AZAY-LE-RIDEAU (37)

Modification de droit commun n°1 du
PLU

Pièce n°1 : Notice
de présentation

APPROUVÉ LE : 20 décembre 2023

Figure 39. Plan de zonage après modification du PLU

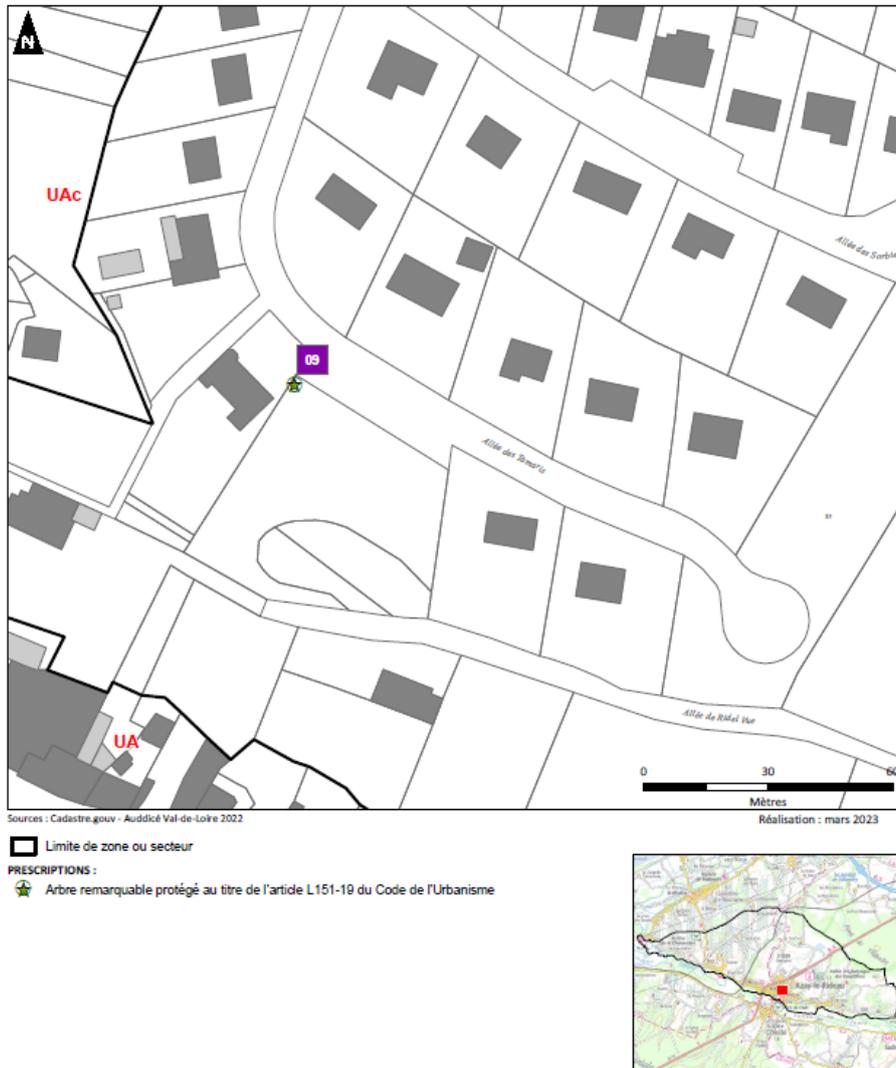
Zonage après la Modification de droit commun
1 : Ajout d'un arbre remarquable à protéger au titre de l'article L.151-23

Figure 41. Plan de zonage avant modification du PLU

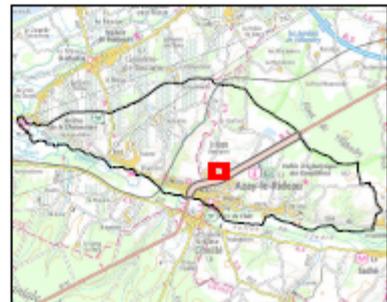
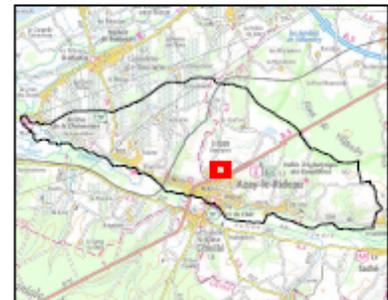
Zonage après la Modification de droit commun
9 : Création d'un sous-secteur à la zone UE, indicé UEh

Figure 44. Plan de zonage avant modification du PLU

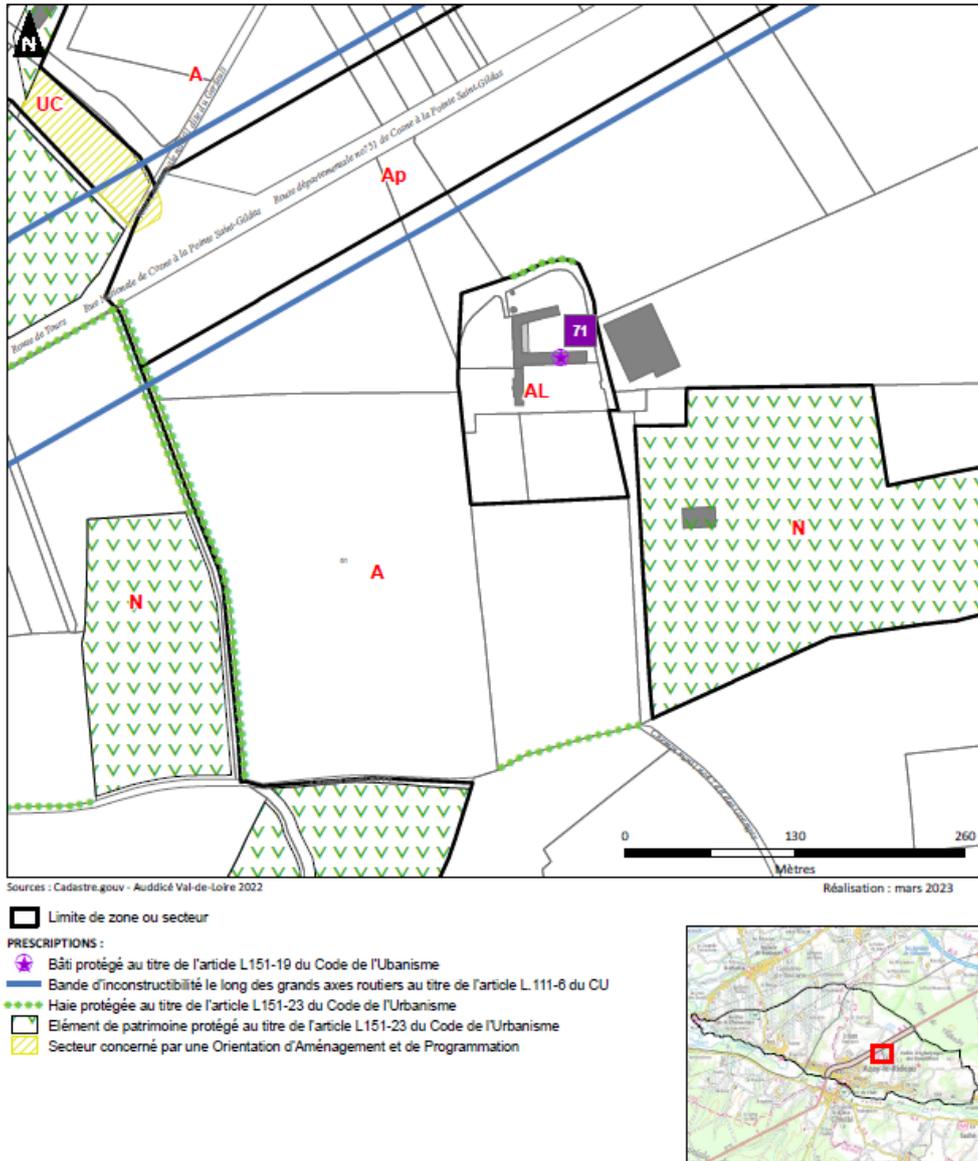
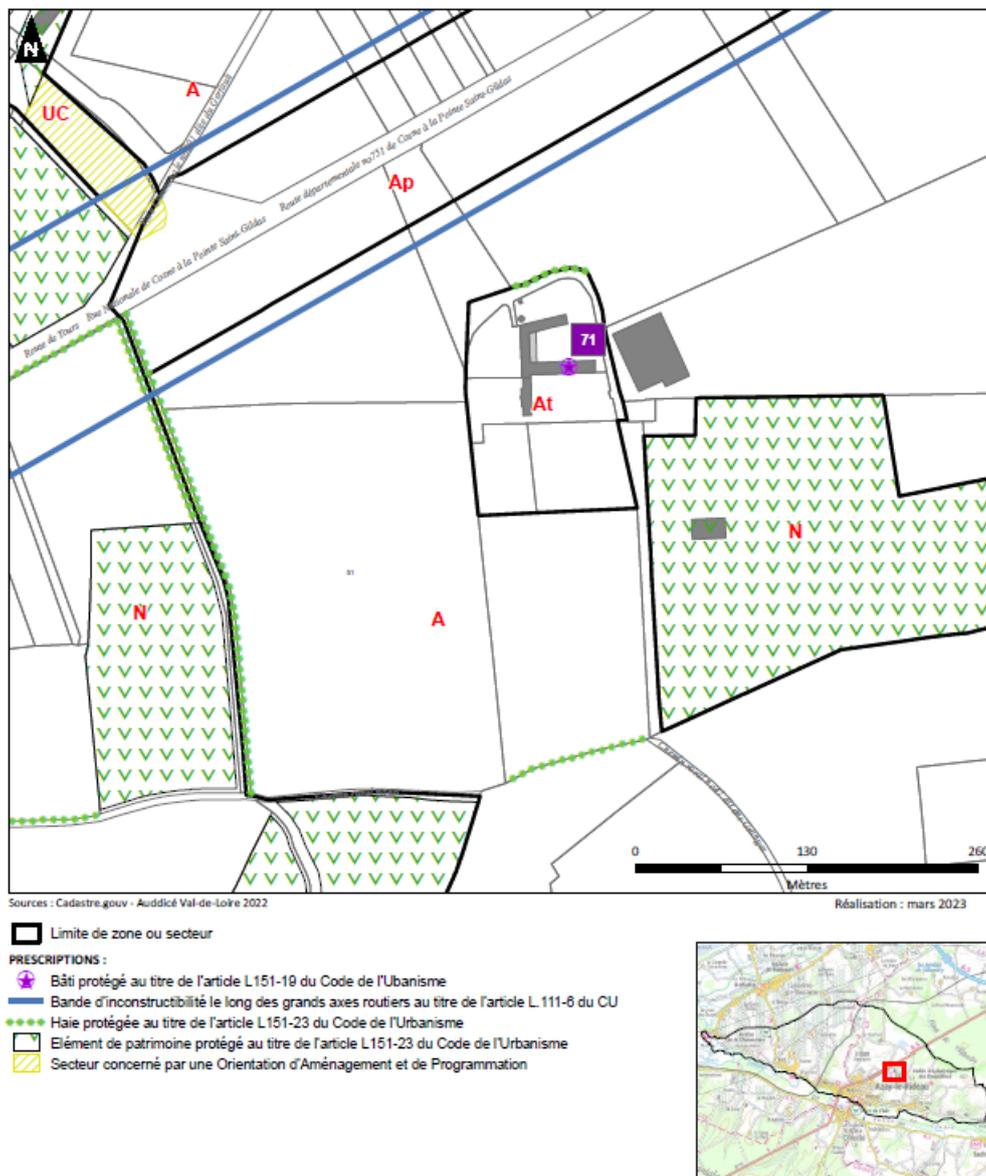
**Zonage avant la Modification de droit commun
 8 : Transformation du STECAL AL de l'Aulée en STECAL At**

Zonage après la Modification de droit commun
 8 : Transformation du STECAL AL de l'Aulée en STECAL At

Figure 47. Zonage avant modification de l'OAP de la Gare

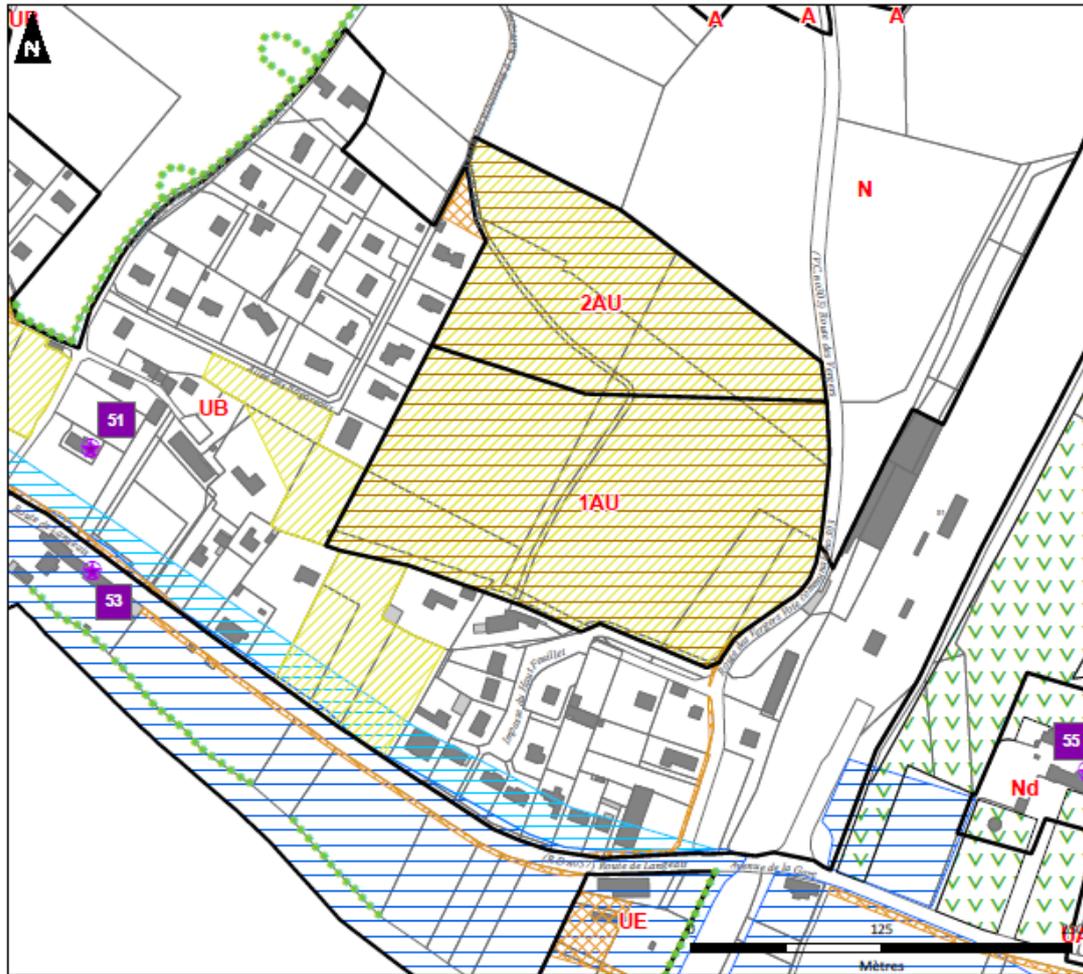
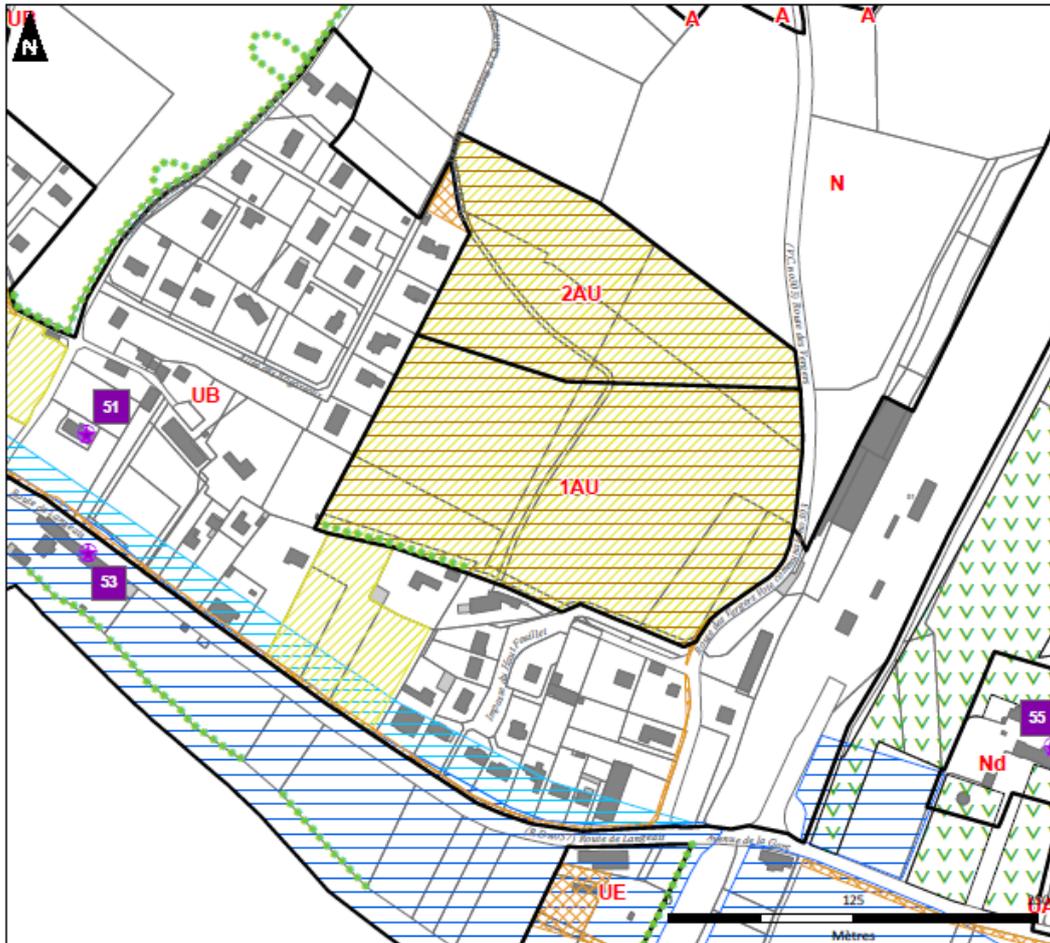
L'OAP de la Gare, située à l'Ouest de la commune, est aujourd'hui source d'un contentieux entre la commune et le propriétaire des terrains situés côté route de Langeais. De plus, le secteur d'OAP comporte un talus surmonté d'une haie et correspondant à des entrées de caves qu'il convient de protéger de l'urbanisation pour éviter tout risque d'effondrement ou d'affaissement sur de futures constructions. Enfin, le phasage de l'OAP et plusieurs de ces principes d'aménagement apparaissent aujourd'hui comme trop contraignants pour l'aménagement du secteur. Aussi, les élus souhaitent scinder l'OAP en deux OAP distinctes, afin de tenir compte de l'impossibilité de réaliser un projet d'ensemble à l'échelle des deux secteurs, de revoir le périmètre de cette dernière afin de prendre en compte la dureté foncière et modifier les principes d'aménagement. Sont ainsi créées l'OAP de la Gare et l'OAP Route de Langeais. Parmi les modifications des principes d'aménagement de l'OAP Gare, le principe de bouclage entre la rue des Vergers et l'allée des Rogareaux est supprimée au profit d'un bouclage du quartier avec entrée et sortie sur la rue des Vergers, l'objectif des élus étant de préserver le calme et la sécurité du lotissement des Rogareaux en n'augmentant pas le trafic routier en son sein. La phase A de l'OAP est également supprimée, car le propriétaire des terrains concernés n'est pas vendeur. Un principe de desserte vers ces terrains est néanmoins préservé dans la phase 1, afin d'anticiper une éventuelle évolution de la situation.

Zonage après la Modification de droit commun
 6 : Modification de l'OAP de la Gare – Création de deux nouvelles OAP

Figure 50. Schémas de principe et conditions d'ouverture à l'urbanisation de l'OAP de la Gare et de l'OAP route de Langeais après modification

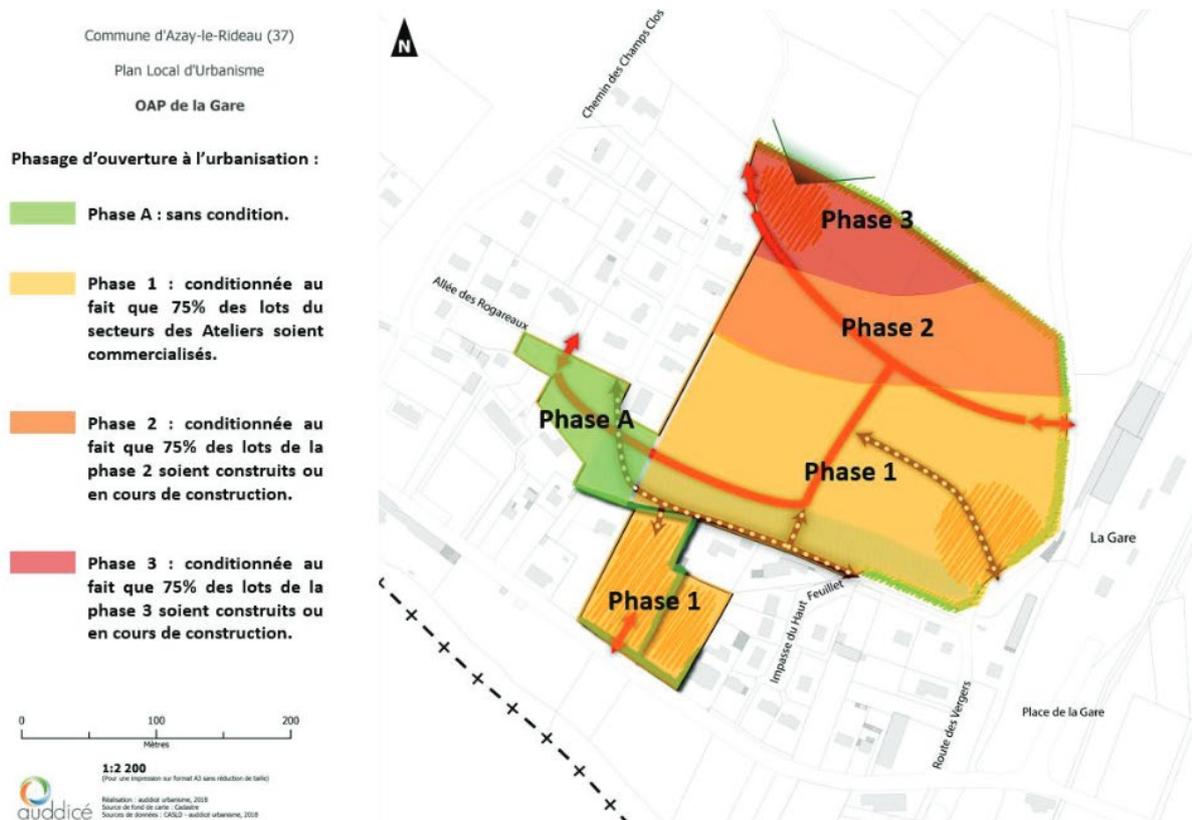
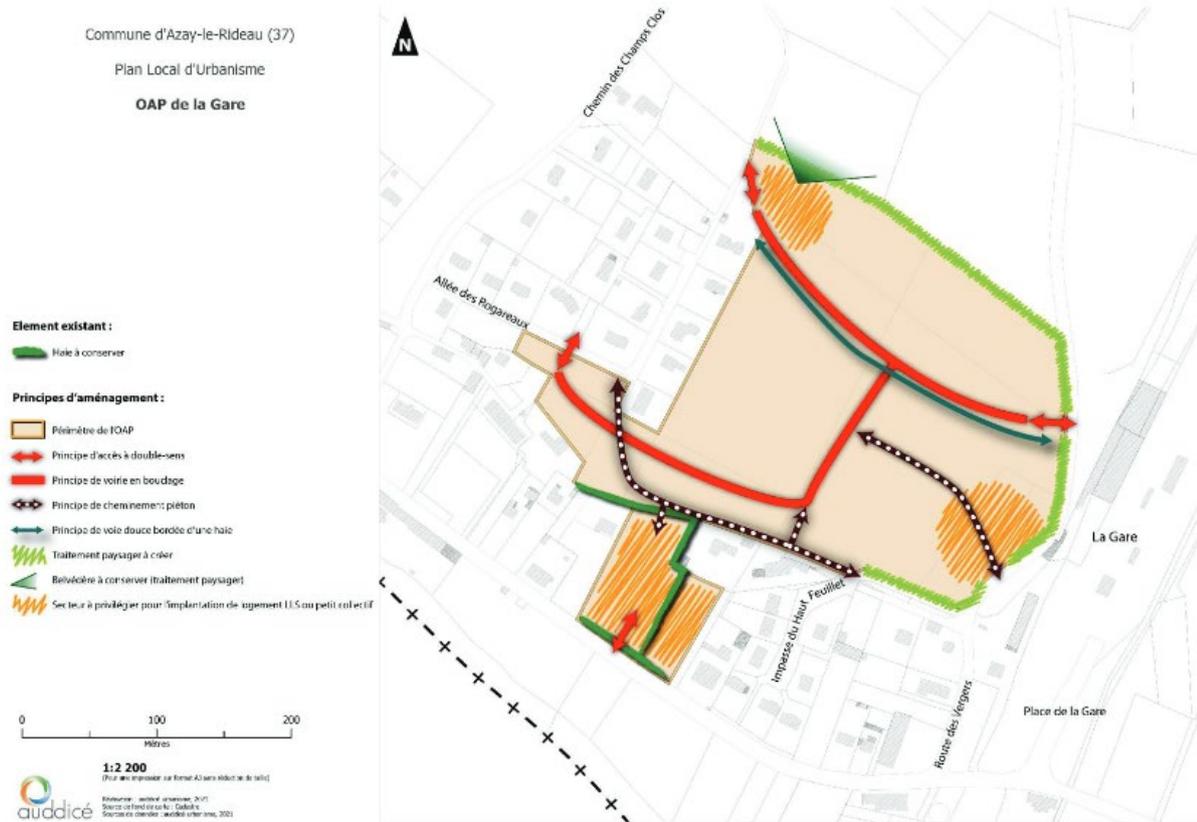
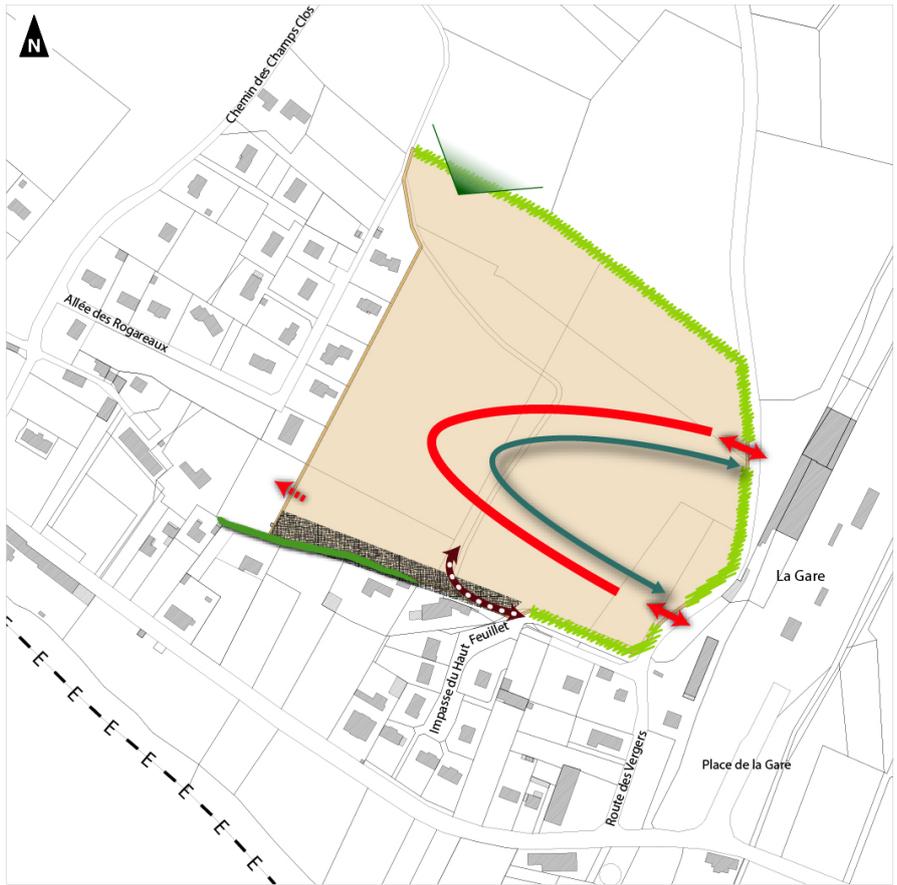
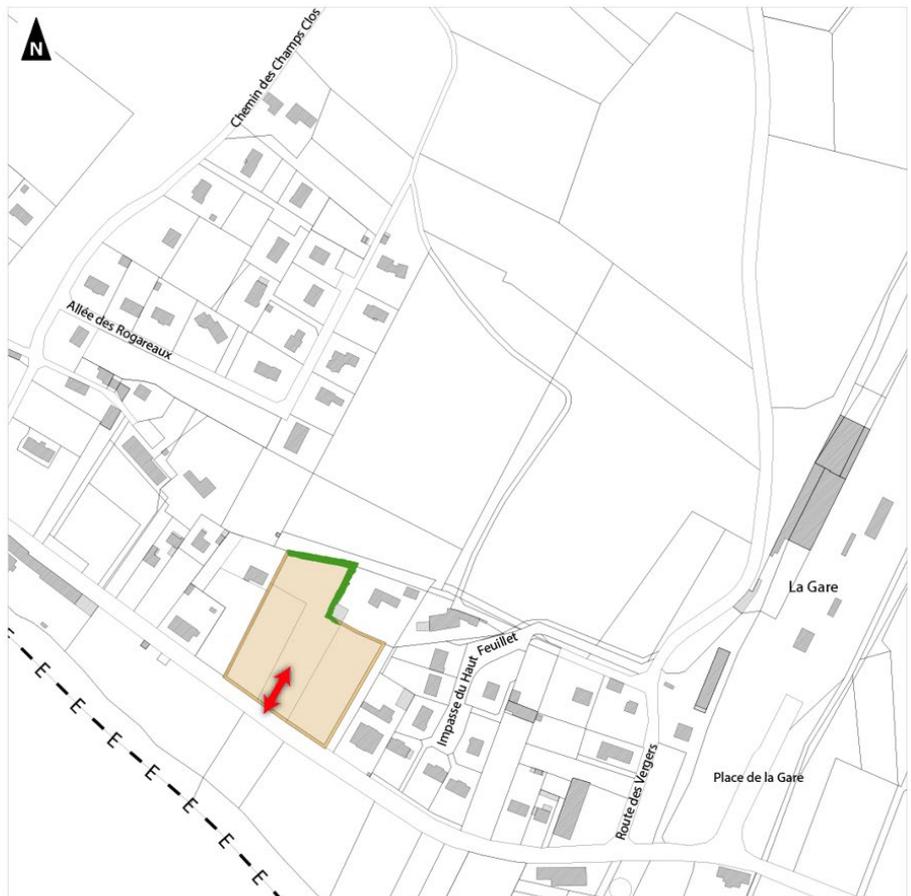
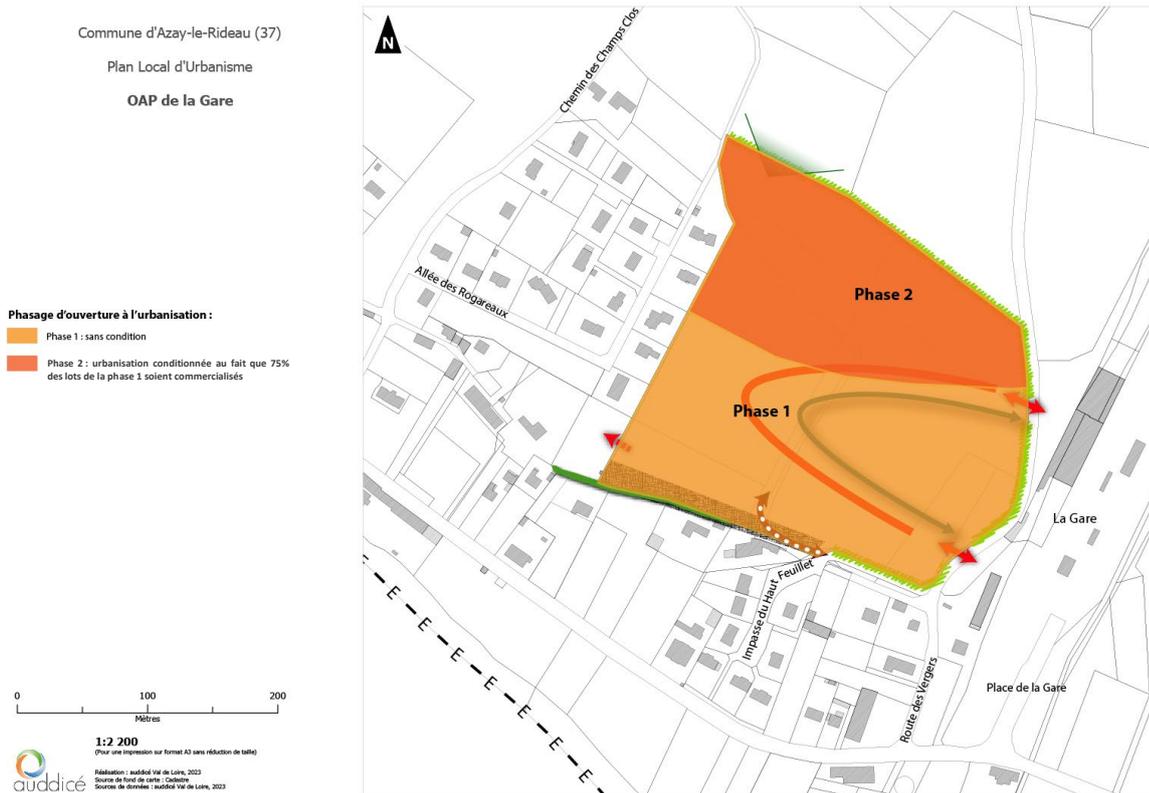
• **Modification des schémas de l'OAP**
